پژو ۴۰۵، پارس، سمند

XU7 Siemens Petrol

اطلاعیه فنی - تعمیراتی

حذف مقاومت های فیدبک دور فن به ECU از روی دسته سیم موتور

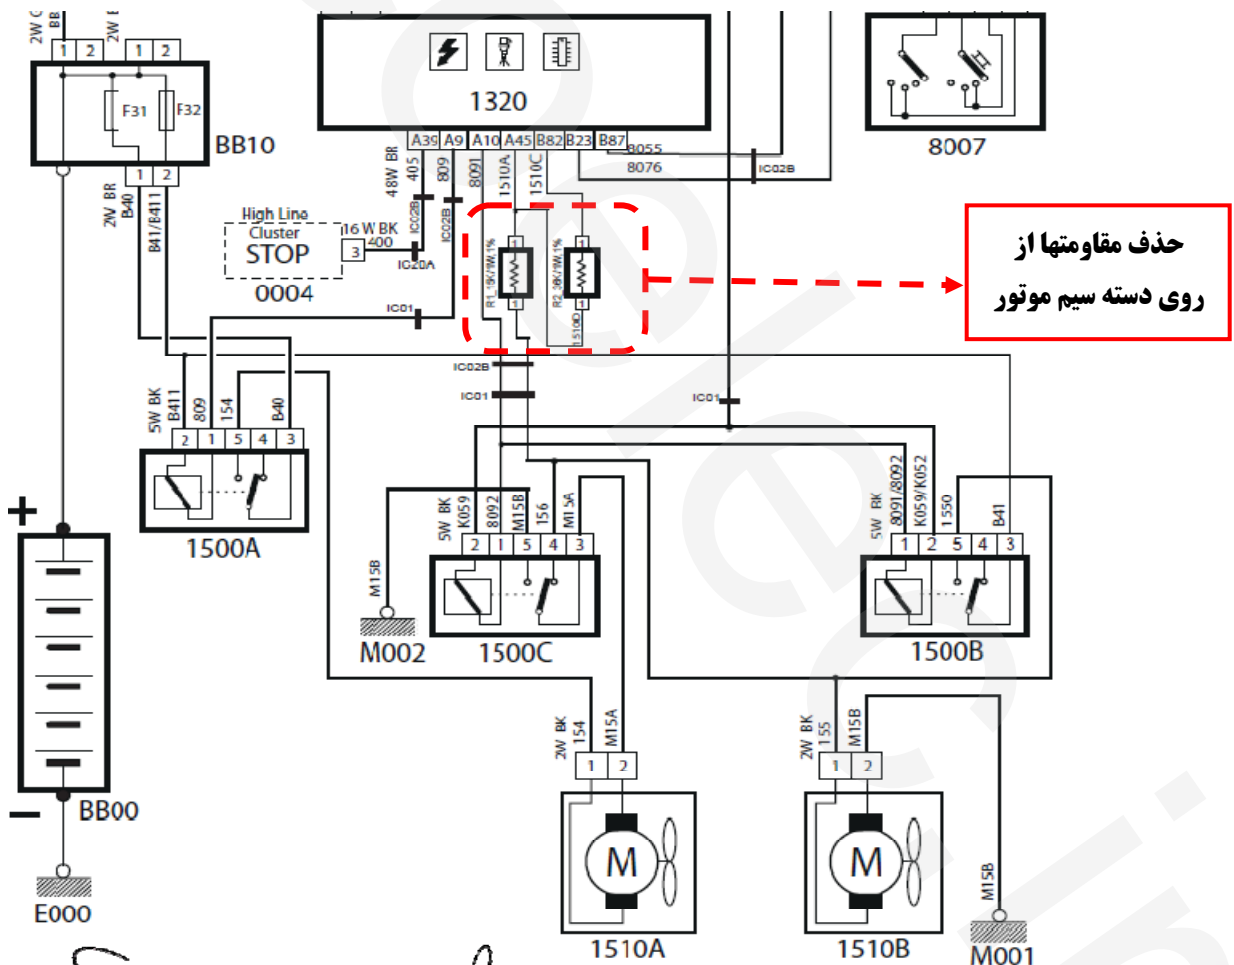
به اطلاع کلیه نمایندگیهای مجاز می رساند ۲ مقاومت R1 و R2 موجود روی دسته سیم موتور خودروهای پژو ۴۰۵، پارس با موتور XU7 و EMS Siemens بنزینی از روی دسته سیم موتور حذف شده است و به داخل سخت افزار ECU انتقال یافته است. لذا نقشه های سیستم خنک کننده موتور خودروهای مذکور به شماره نقشه های زیر بروز رسانی گردیده اند.

نکته: ترکیب مقاومت های مذکور اطلاعات و فیدبک دور موتور فن سیستم خنک کننده موتور را به ECU ارسال می کنند.
